建设项目环境影响报告表

项目名称: 采油二厂燃油锅炉天然气替代工程(唐河县部分)

“采油二厂燃油锅炉天然气替代工程（唐河县部分）”修改清单

中国石油化工股份有限公司河南油田分公司 采油二厂燃油锅炉天然气替代工程（唐河县部分）环境影响报告表 专家组技术评审意见

附图 1 项目地理位置示意图

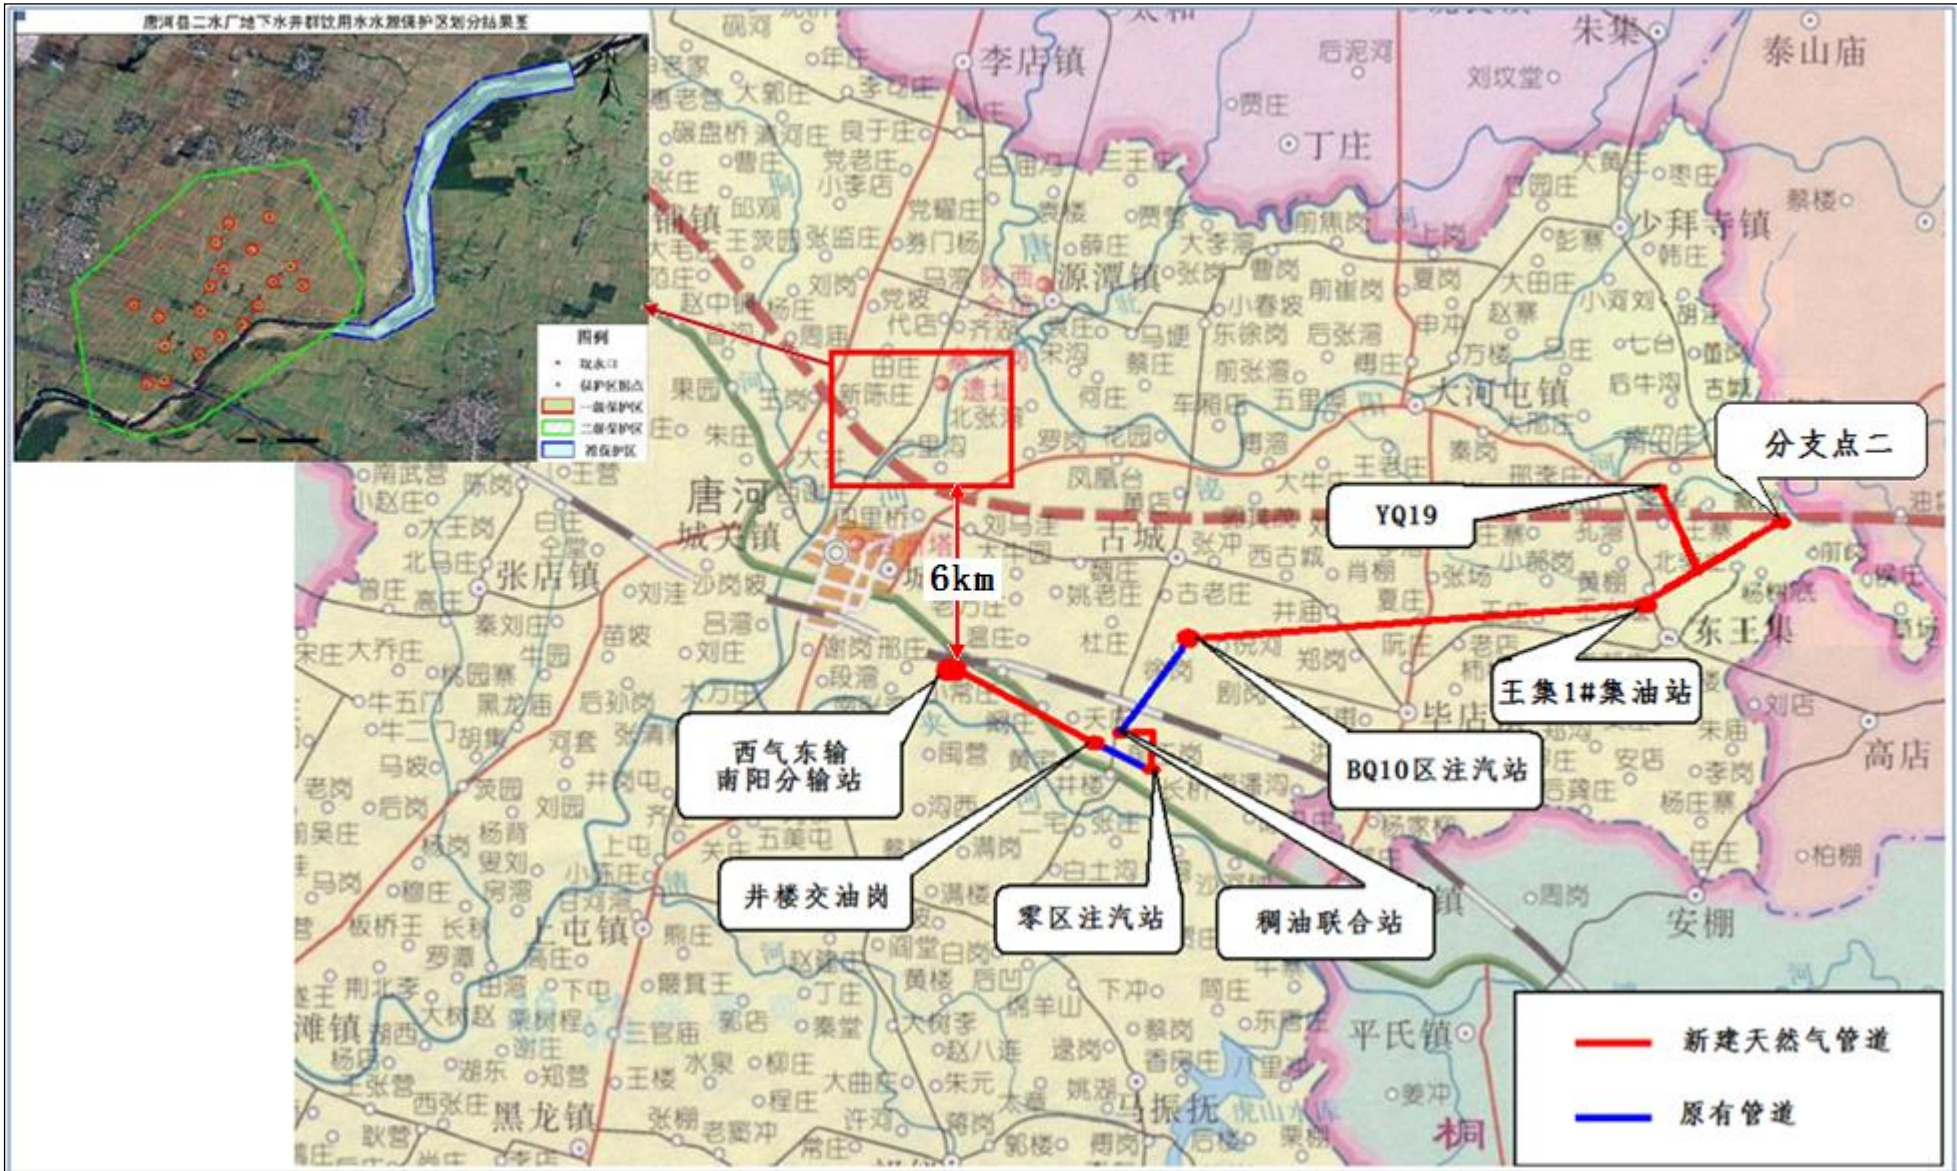
专家意见	修改说明
①补充与饮用水水源地保护区规划的相符性分析内容；	①已补充了与唐河县饮用水保护区的相符性分析，见 P9 及附图 1
②完善项目建设内容，细化项目锅炉现有燃料的来源、成分等内容；	②已完善项目建设内容，并细化了锅炉现有燃料的来源、成分等内容，见 P2、P4
③细化项目施工期施工工艺，完善施工期环境影响及污染防治措施内容；	③已对施工工艺进行了完善，见 P18、P19
④完善环境风险防范措施；	④已完善了环境风险防范措施，见 P38、P39
⑤完善项目三本账、污染防治措施一览表、环保投资一览表等附件。	⑤已完善了项目三本账、污染防治措施一览表、环保投资一览表等附件，见 P40、P41、P45

经比对唐河县饮用水水源保护区划范围，本项目距离唐河县饮用水水源保护区最近距离约 6km，不在其区划范围内，见附图 1。
